植福实业基地项目 ——项目设计方案

植福实业基地项目

规划建筑设计方案

文本变更内容

三层平面图 1:100

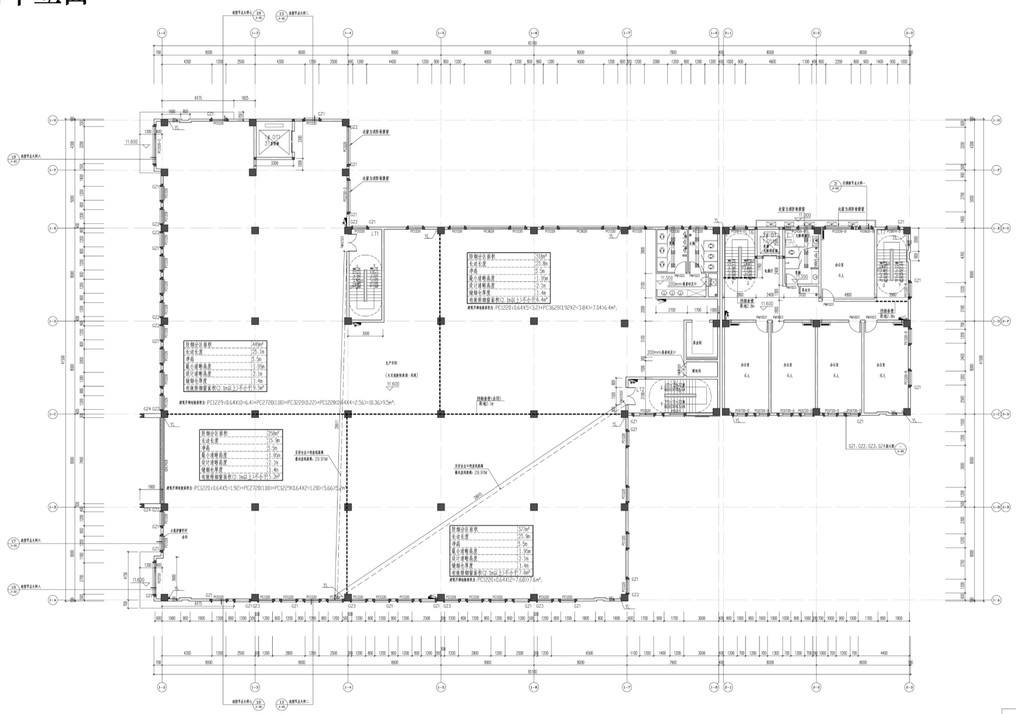
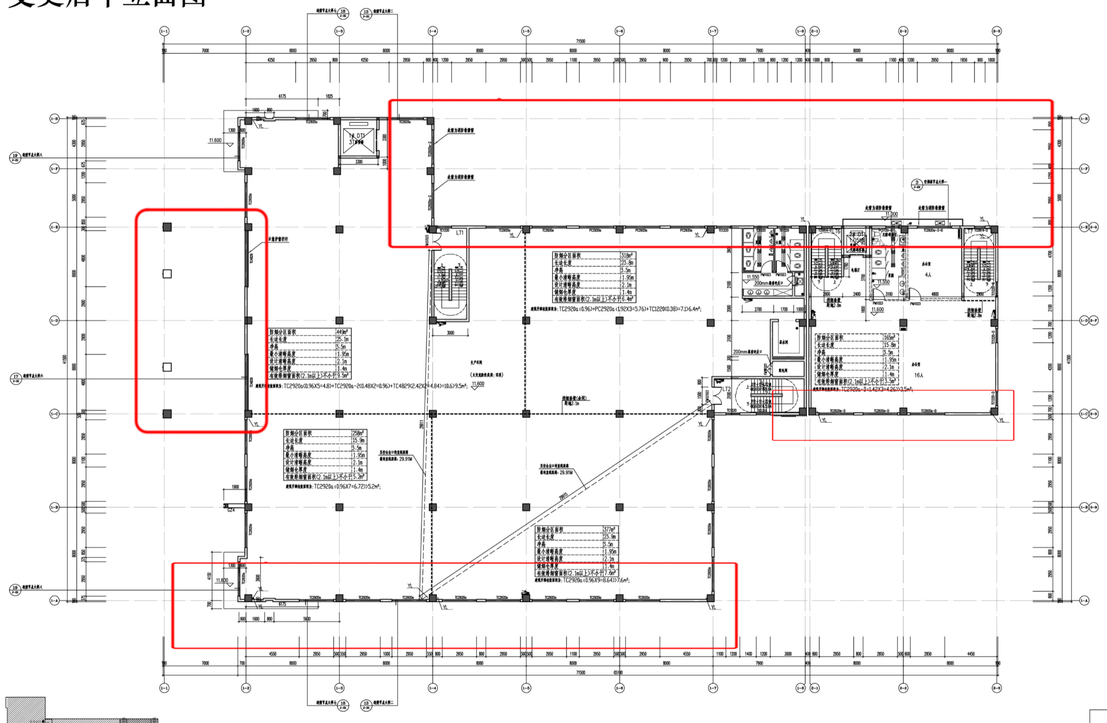
修改内容：1#楼增加柱子，外墙门窗大小修改；

四层平面图 1:100

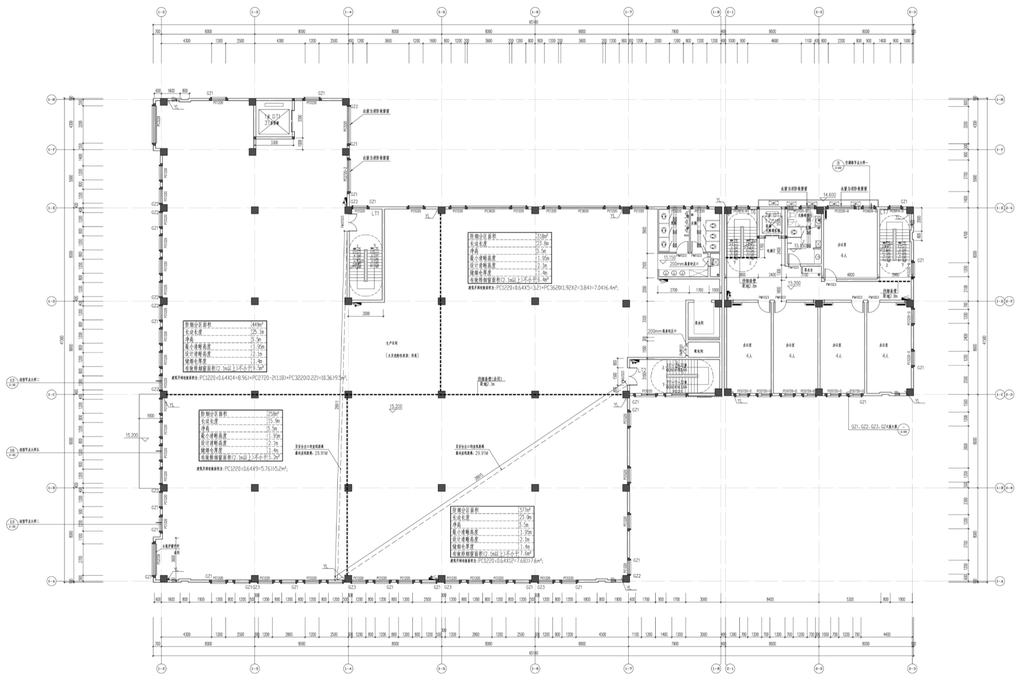
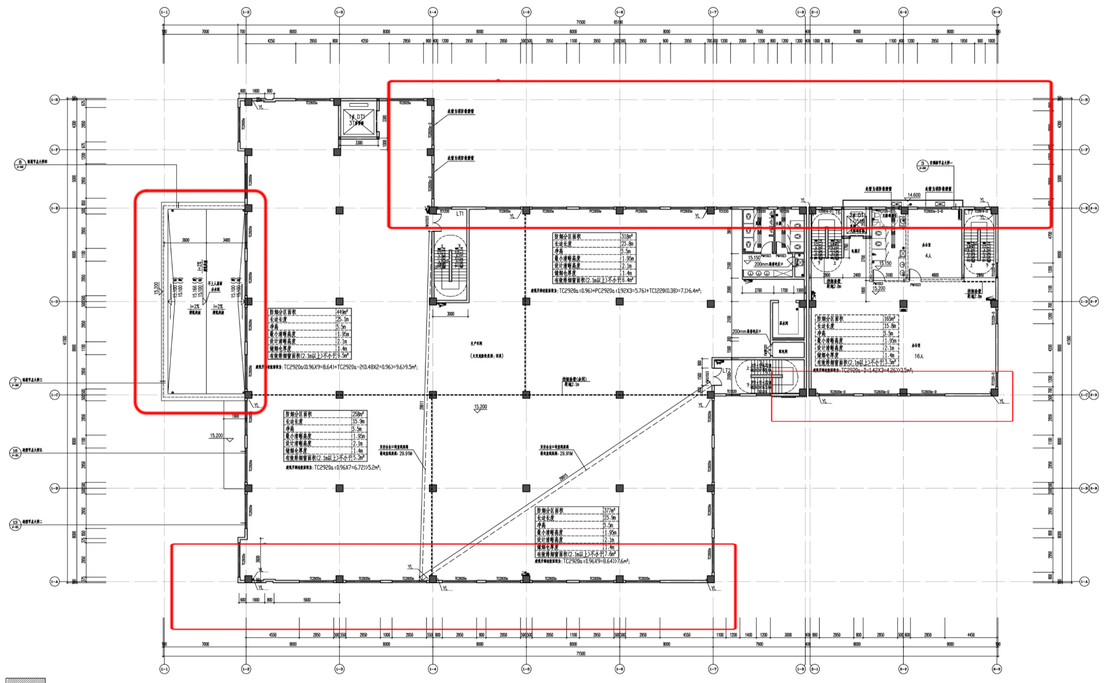
修改内容：1#楼增加有柱雨篷，外墙门窗大小修改；

五层平面图 1:100

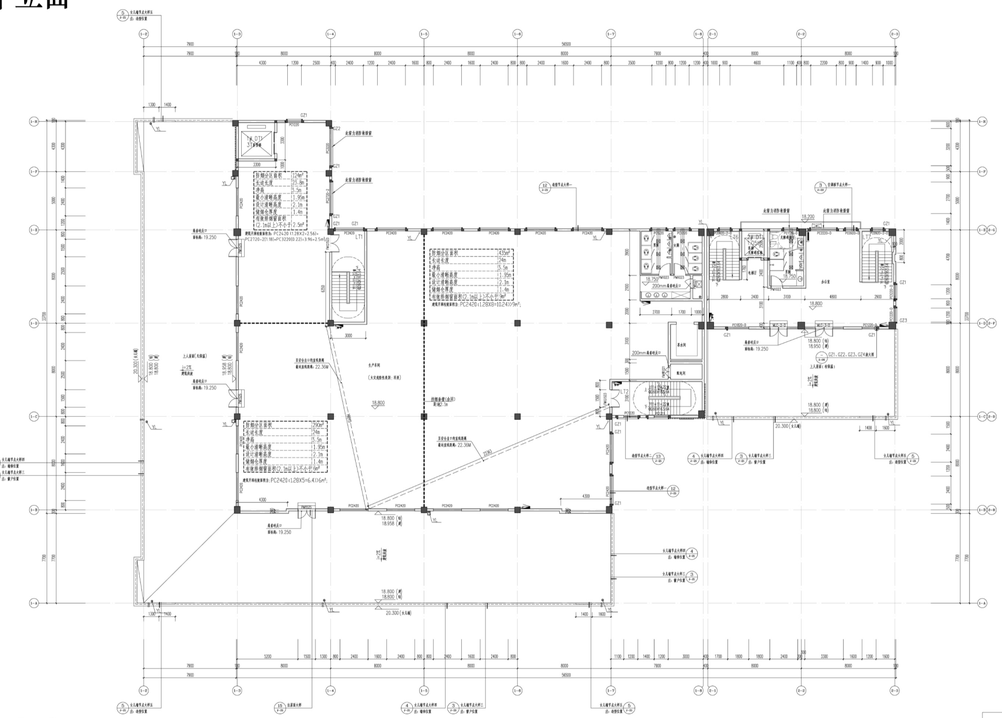
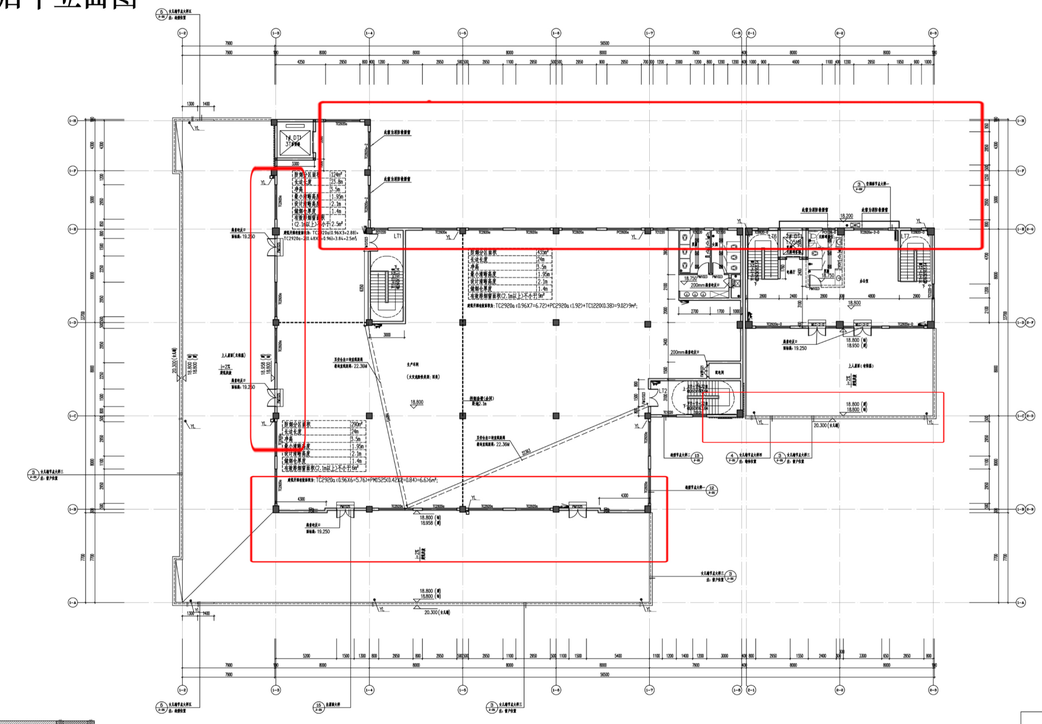
修改内容：1#楼外墙门窗大小修改；

屋面层平面图 1:100

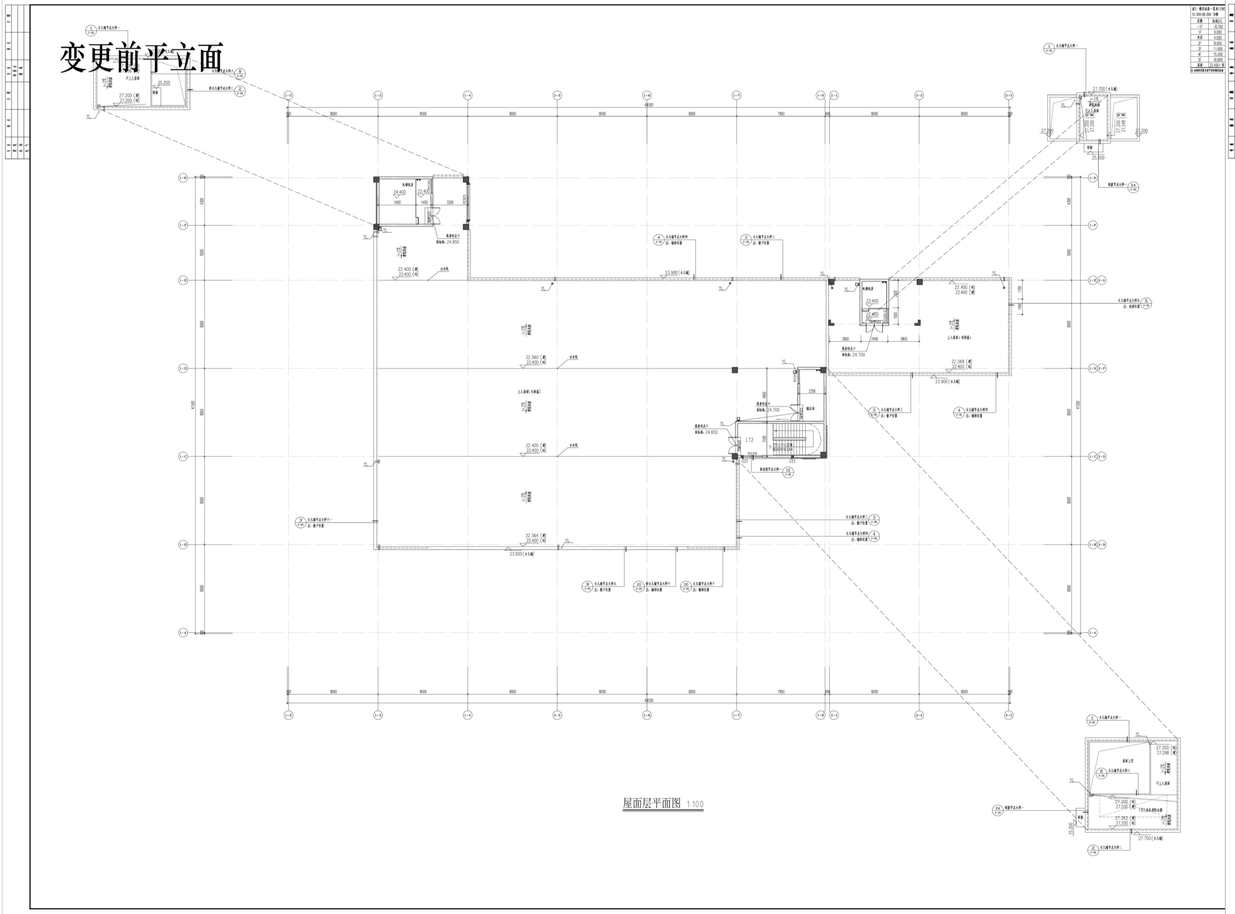
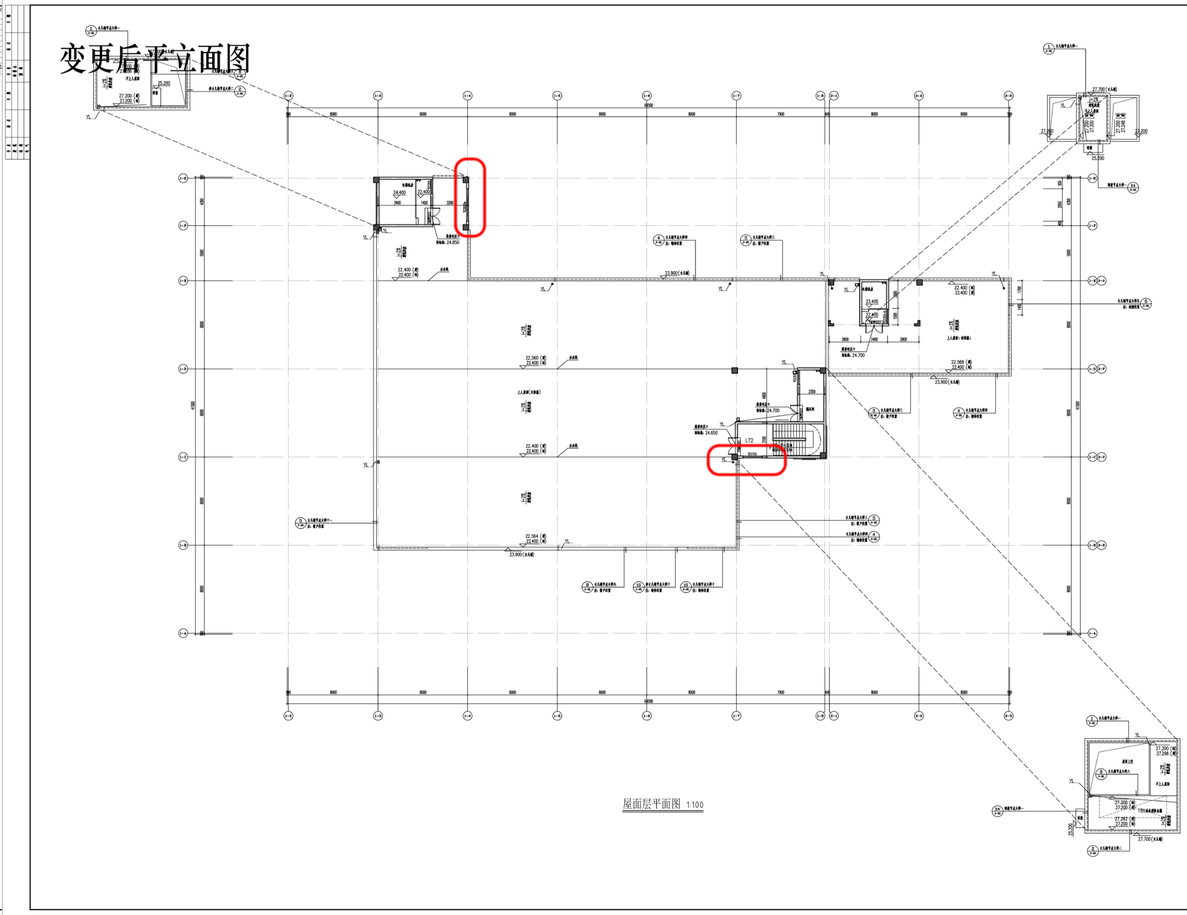
修改内容：1#楼外墙门窗大小修改；

Ⓐ-Ⓙ立面图 1:100

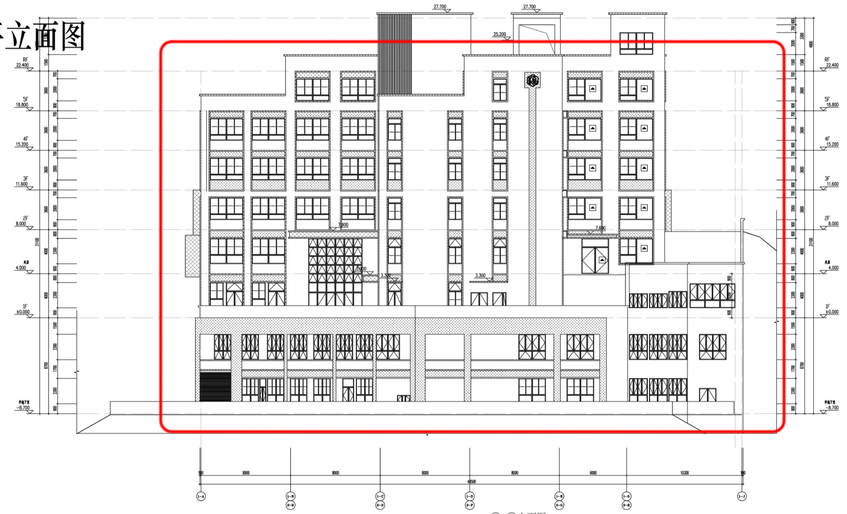
修改内容：1#楼外墙门窗大小修改；
